改善箇所説明図

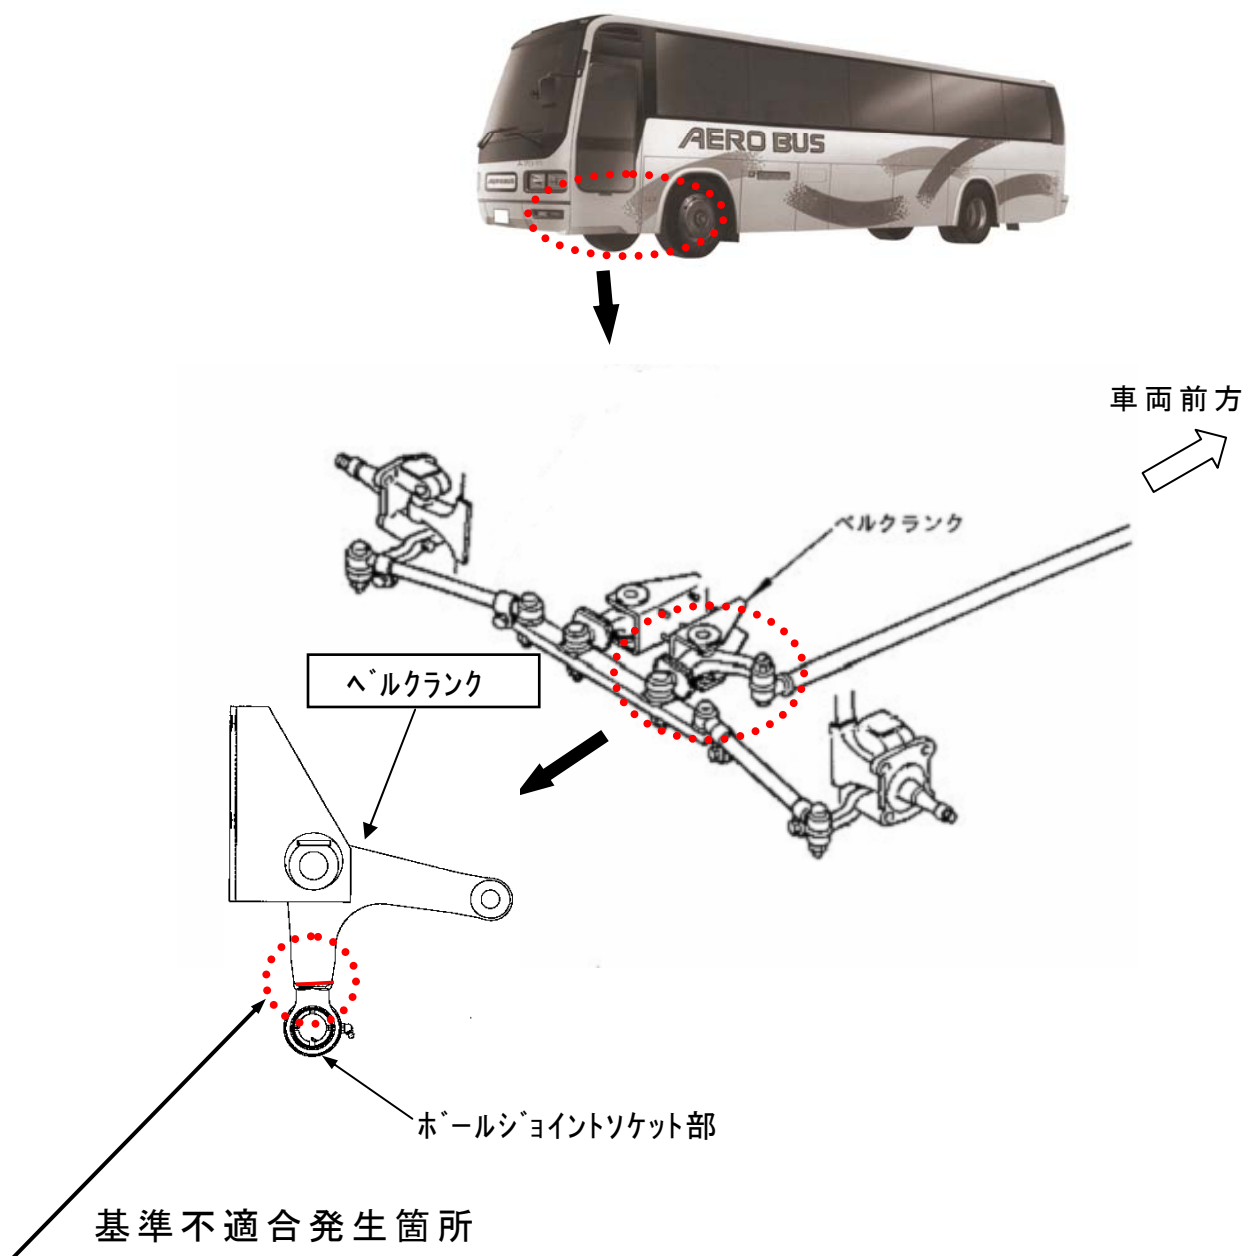
ベルクランクのボールジョイントソケット溶接部に溶接不良のものがあつたため、据え切り等の繰り返し操作により、当該溶接部に亀裂が発生するものがある。

そのため、そのままの状態で使用を続けると亀裂が進行し、最悪の場合、当該部が破損してボールジョイントソケット部が抜け出し、操舵不能となるおそれがある。

全車両、ベルクランクを対策品と交換する。なお、対策品の全数供給に時間を要するため、当面の暫定措置として当該ボールジョイントソケット部を点検し、亀裂のある場合は対策品と交換し、問題のない場合は後日対策品と交換する。
